Deckblatt vom 13.05.2016 ersetzt Unterlage 9, Blatt Nr. 0 vom 15.01.2014

LANDSCHAFTSPFLERISCHER BEGLEITPLAN			
HERRICHEN & SCHMITZ	bearbeitet: 15.01.2014	OR	gezeichnet: 15.01.2014
SCHMIDTBOHNSECK	geprüft: 15.01.2014

<ul style="list-style-type: none"> ■ Hessen Mobil ■ Straßen- und Verkehrsmanagement ■ Standort-Verkehrswesen 		Unterlage Nr.: 9 Blatt Nr.: 0 Hessen ID: 03488
---	--	--

B 275 OU Idstein Eschenhahn gezeichnet: 20.01.2014 Maßstab: 1:2.500 (je Original Maßstab 1:10.000)	Aufgezeichnet: Mai 2016 HERRICHEN & SCHMITZ Standort-Verkehrswesen I. A. Dr. Ulrike Triesch Dezernent
--	---

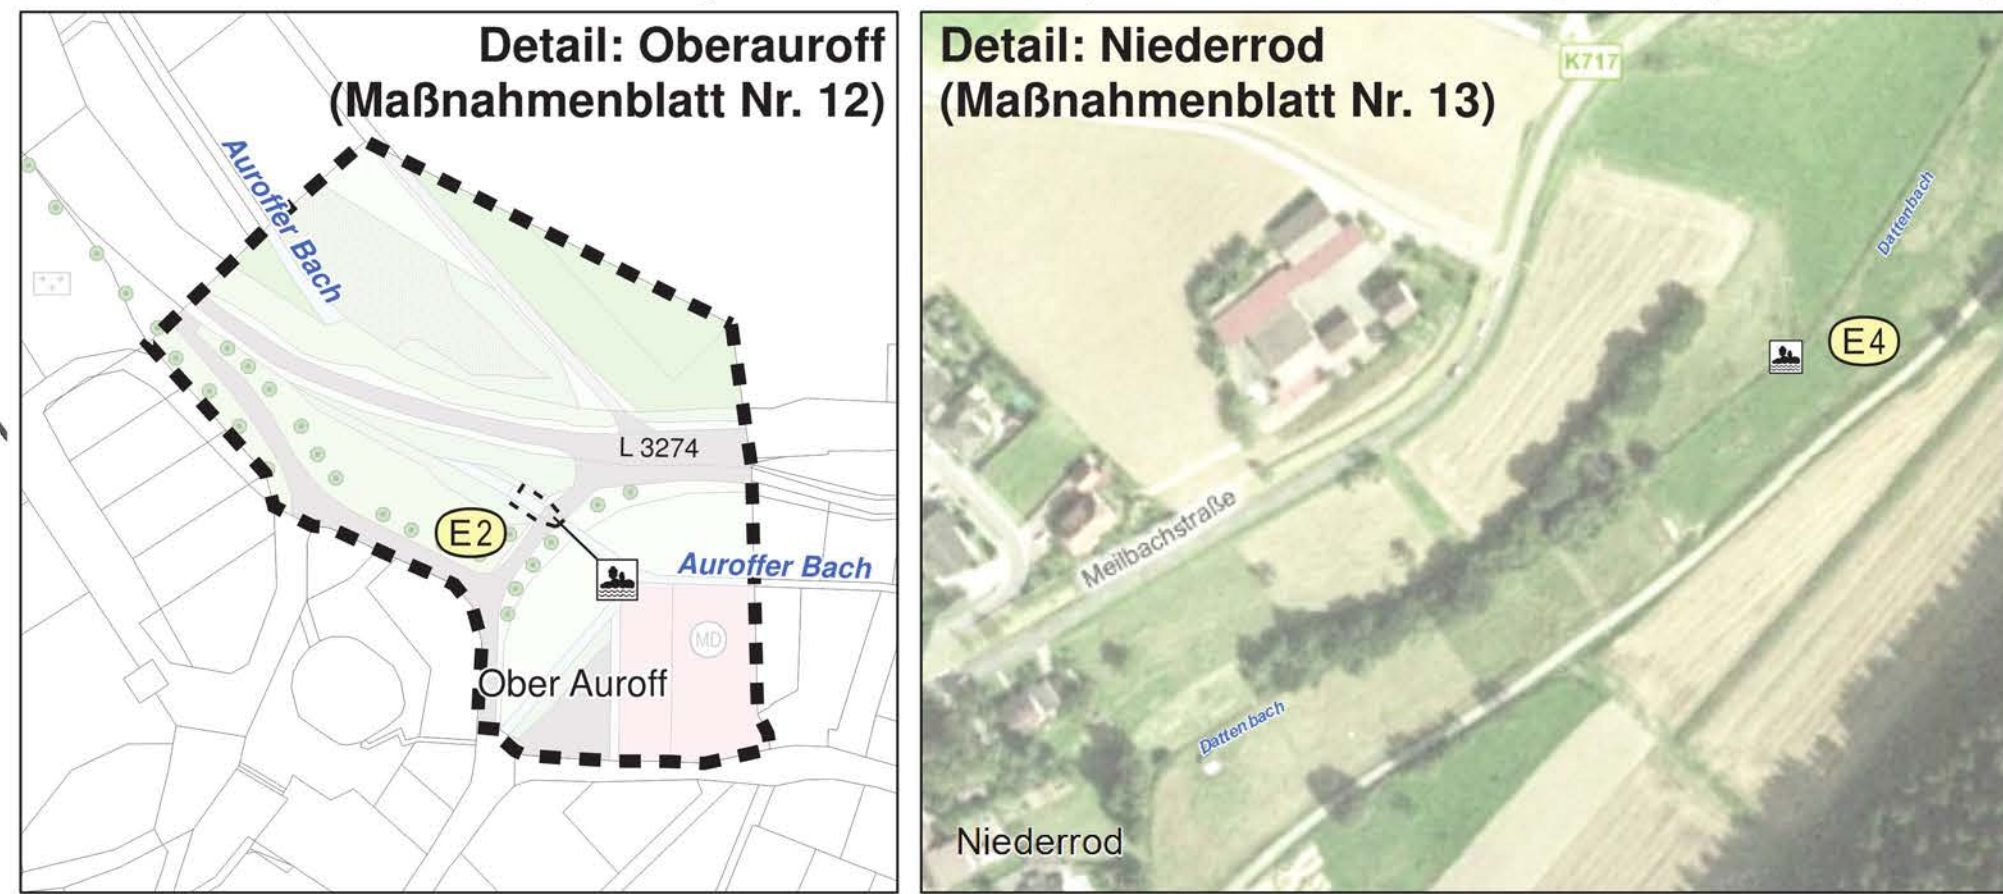
Nr.	Art der Änderung	Datum	Name
1	Maßnahme A 8 entfällt.	13.05.2016	OR
2	Neue Maßnahme A 16 ergänzt.	13.05.2016	OR
3	Änderungen bei geplanten landschaftlichen Wegen.	13.05.2016	OR
4	Maßnahme A 6.2 entfällt, Maßnahme A 4.3 modifiziert.	13.05.2016	OR
5	Erhalt der Scheune, so dass Maßn. A 5 entfällt und Maßn. A 4.2 modifiziert wird.	13.05.2016	OR
6	geplante Auffüllung auf landschaftlichen Flächen entfällt.	13.05.2016	OR
7	geplante Stromtrasse für WWA ergänzt und Erweiterung des Planungsgebietes.	13.05.2016	OR
